ELABORACION DEL EXPEDIENTE TECNICO,
EQUIPAMIENTO Y CONTINGENCIA DEL PROYECTO:

"RECONSTRUCCION DEL HOSPITAL SAUL GARRIDO
ROSILLO II-1 DISTRITO DE TUMBES -
PROVINCIA DE TUMBES -DEPARTAMENTO DE
TUMBES.

RESPUESTAS DE OBSERVACIONES EQUIPAMIENTO

180. PLANO EQ-03 AMBIENTE CE-101 Informes

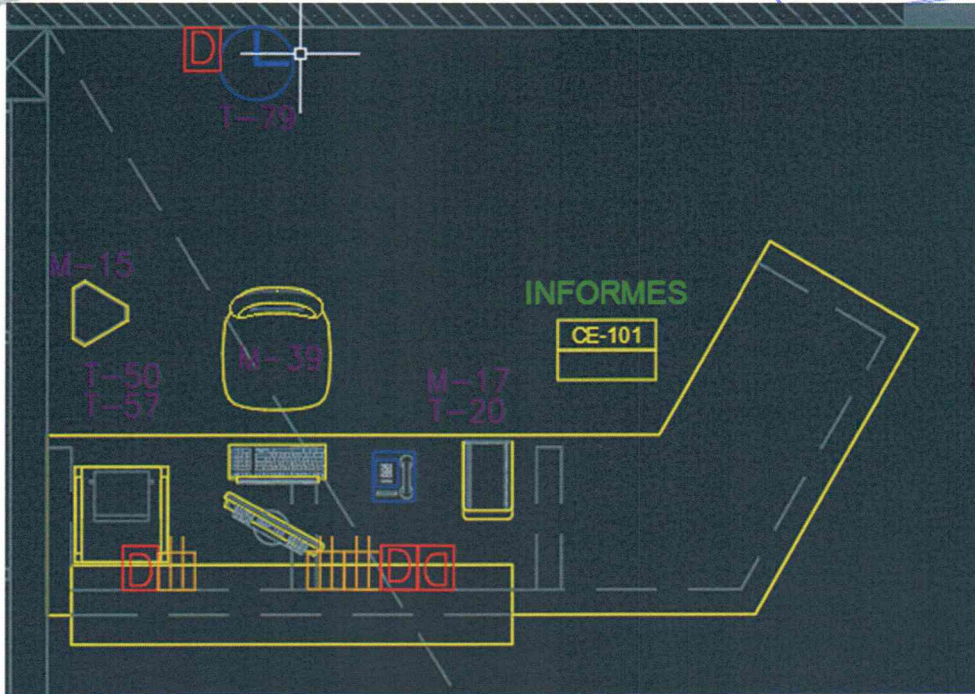
ERROR en el plano. Mobiliario M-15 se encuentra fuera de área. Reubicar

Se reubica en ambiente. SE LEVANTA OBSERVACIÓN.

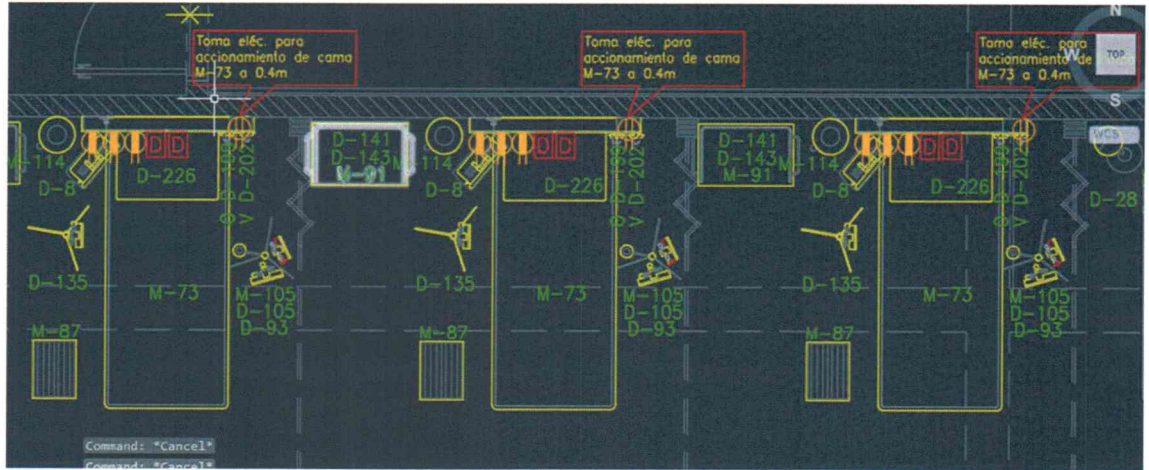
261. En el ambiente CQ 210 de los planos de equipamiento hay un tomacorriente en el aire con un llamado que indica que es de una cama M.75. Sin embargo, no hay ninguna cama M-75 en este ambiente.

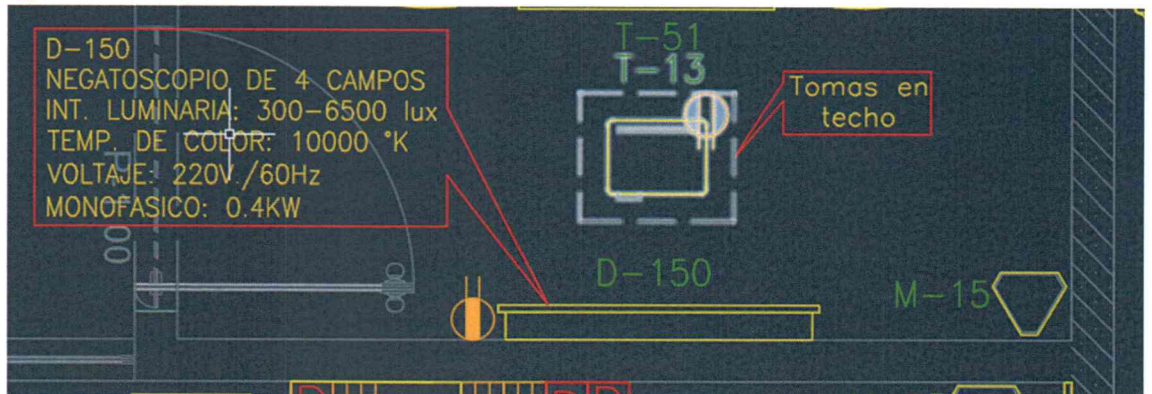
273. En el ambiente CQ-206A de los planos de instalaciones eléctricas el tomacorriente del equipo D-150 Negatoscopio de 4 campos no se encuentra a la misma altura como se indica en los planos de equipamiento, aclarar y corregir.
